**Progetto Definitivo**  
**Corridoio Plurimodale Tirreno Brennero**  
**Raccordo Autostradale:**  
**Autostrada della Cisa A15 – Autostrada del Brennero A22**  
**Fontevivo (PR) – Nogarole Rocca (VR)**

**VERIFICA DI OTTEMPERANZA**

(Art. 20 Comma 4-5 D.Lgs.190 del 20.08.2002)  
Verifica Fase I ( art. 19, comma 1, D.Lgs. n. 190/2002)

# 1 - INTERCONNESSIONE A1 – A15 (PROGETTO PRELIMINARE)

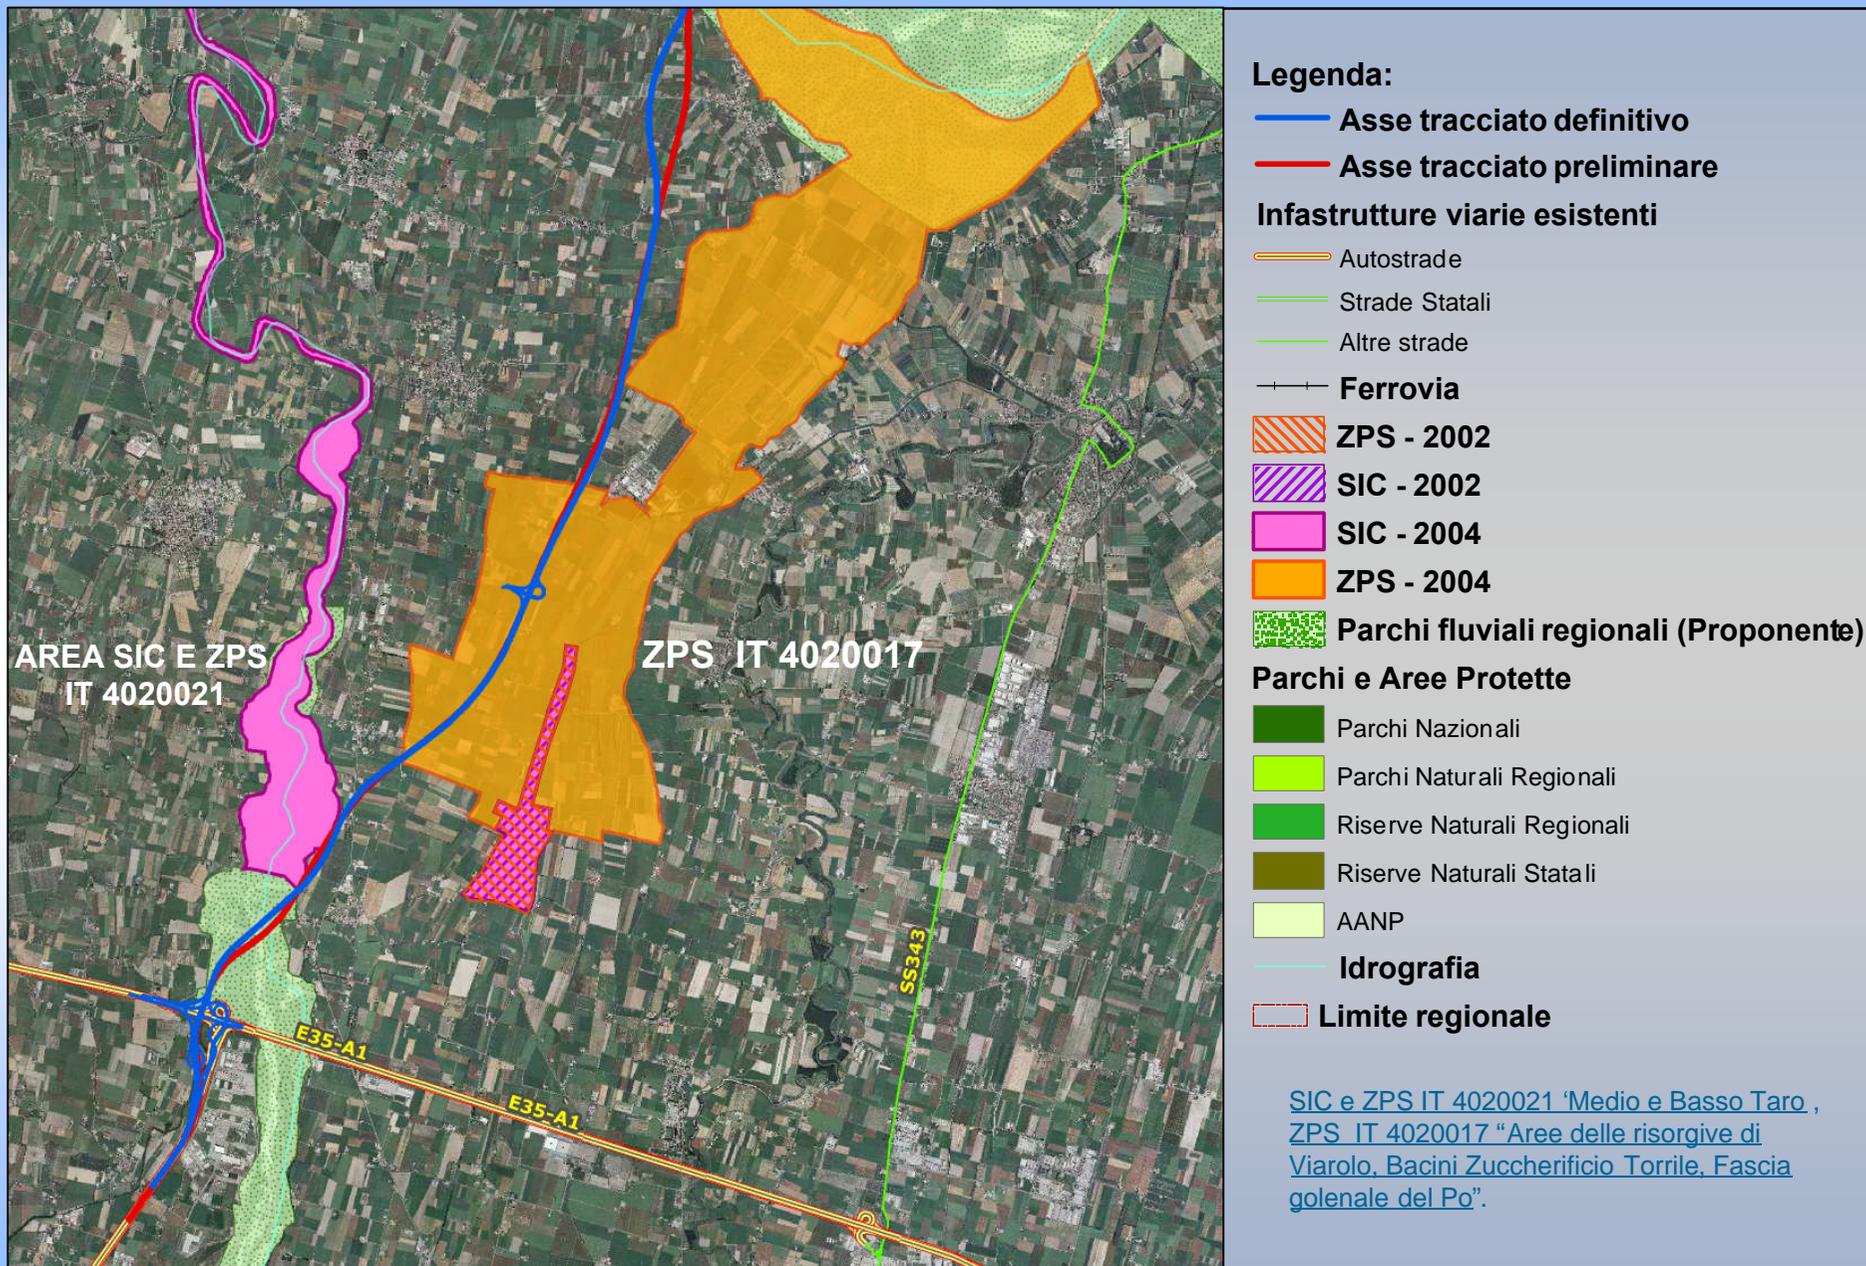
- 1 Svincolo di interconnessione A1-A15;
- 2 Variante planimetrica Viadotto Taro
- 3 Istituzione nuovi siti: SIC e ZPS IT 4020021 'Medio e Basso Taro , ZPS IT 4020017 "Aree delle risorgive di Viarolo, Bacini Zuccherificio Torrile, Fascia golenale del Po".
- 4 Inserimento galleria artificiale Mincio 2;(tra le progg 68+297.80 e 68+457.50)
- 5 Variante area servizio Mincio (confine Lombardia-Veneto)
- 6 Svincolo di interconnessione A15-A22
- 7 Predisposizione terza corsia
